## Beantwoording zienswijzen

**Bestemmingsplan sportcomplex De Wedert,  
Pastoor Heerkensdreef 29**

projectnummer 0403119.00  
concept revisie 01  
16 oktober 2015

Gemeente Valkenswaard  
Postbus 10100  
5550 GA Valkenswaard

#### *Overloop parkeerterrein*

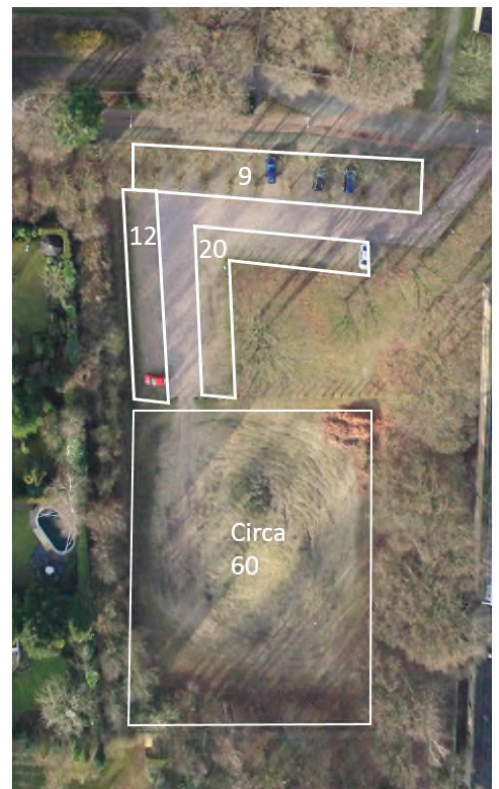
15. Geadviseerd wordt om op het braakliggend terrein bij het derde parkeerterrein bij het tennispaviljoen overloop parkeerplaatsen aan te leggen. Wij moeten u erop attenderen dat deze circa extra 40 parkeerplaatsen waarover u spreekt ook nu al zijn bezet door de hondenliefhebbers en tennisverenigingen. In uw plan spreekt u over het "voornemen" uit te breiden en de bestaande zandvlakte te voorzien van verharding en parkeervakken. Hoe hard is dit? Reclamant denk dat de extra 60 parkeerplaatsen die op deze plaats nog te creëren zijn niet voldoende is om de huidige parkeerdruk en toekomstige druk door te situeren van de sporthal, te kunnen opvangen.

Op een druk moment, zoals de zaterdagochtendpiek van 12 september 2015, als (bijna) alle andere verenigingen ook thuiswedstrijden hebben ontstaan er parkeerproblemen. De capaciteit van de huidige parkeerterreinen is dan onvoldoende.

Geadviseerd wordt voor deze situatie een overloop parkeerterrein te realiseren op het braakliggend terrein bij het derde parkeerterrein P3 tegenover gymzaal Het Gegraaf.

Aan de Pastoor Heerkensdreef is een braakliggend perceel beschikbaar (achter de fitness) waar eventueel extra parkeerplaatsen gerealiseerd kunnen worden. Op dit moment zijn er circa 41 parkeerplaatsen beschikbaar (bovenste 3 vakken in figuur 5). Deze parkeerplaatsen en –stroken zijn egaal en toegankelijk voor auto's. Tijdens de parkeermeting van 12 september bleek al dat de bovenste drie vakken worden gebruikt als parkeerlocatie (33 geparkeerde auto's), zoals te zien op de foto van figuur 6.
